VCD Landesverband Rheinland-Pfalz e.V.
Walpodenstr. 10
55116 Mainz
E-Mail: rlp@vcd.org

Stellungnahme im Rahmen des Planfeststellungsverfahrens für den Ausbau der B9 Ortsdurchfahrt
Bingerbrück (<https://planfeststellung.lbm.rlp.de/themen/bundesstrassen/b-9-od-bingen-bingerbrueck>)

Mainz, 04. September 2025

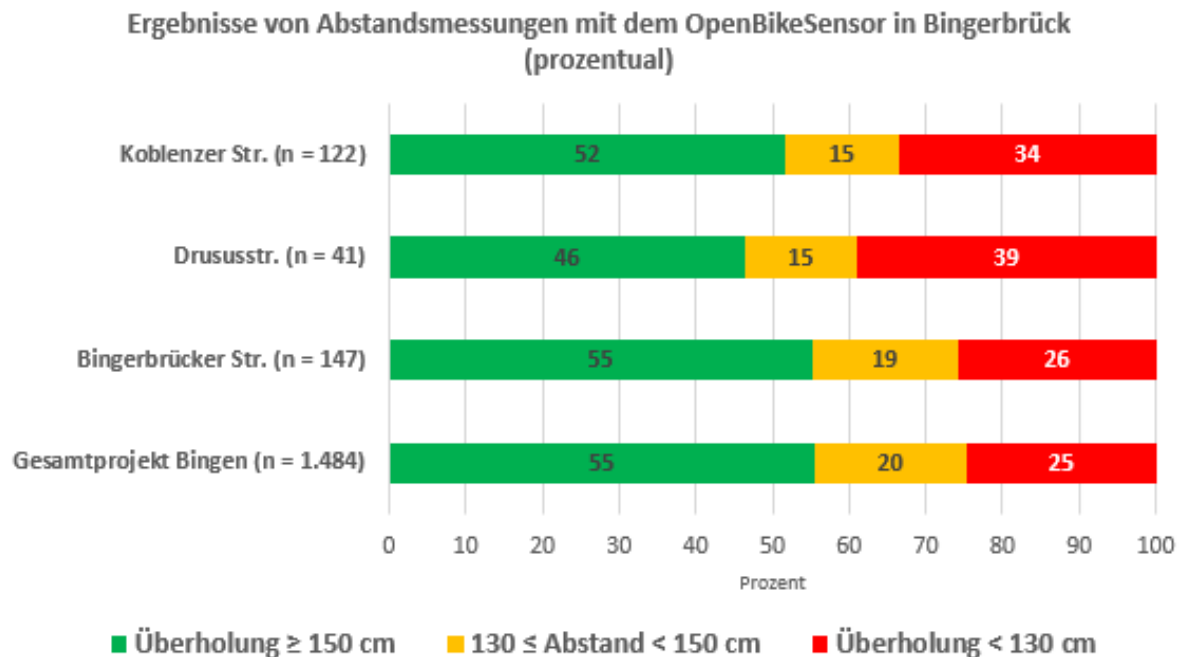
Wie bereits im Sicherheitsaudit angemerkt, sind die Querungshilfen an den Knotenarmen des geplanten Minikreisels in Anbetracht des Verkehrsaufkommens als Fußgängerüberwege mit entsprechender Vorrangregelung und Beleuchtung zu gestalten. Das ist direkt einzuplanen und nicht erst nachträglich durch die Stadt Bingen. Auch für die übrigen Querungsstellen drängt sich angesichts der Kfz-Belastung die Ausgestaltung als FGÜ auf. Dabei ist auch relevant, dass es sich bei der Koblenzer Straße, der Karl-Wolff-Str. und der Straße Am Rupertsberg um stark frequentierte Schulwege handelt, einerseits zur Grundschule in Bingerbrück, andererseits zu den weiterführenden Schulen in Bingen-Stadt.
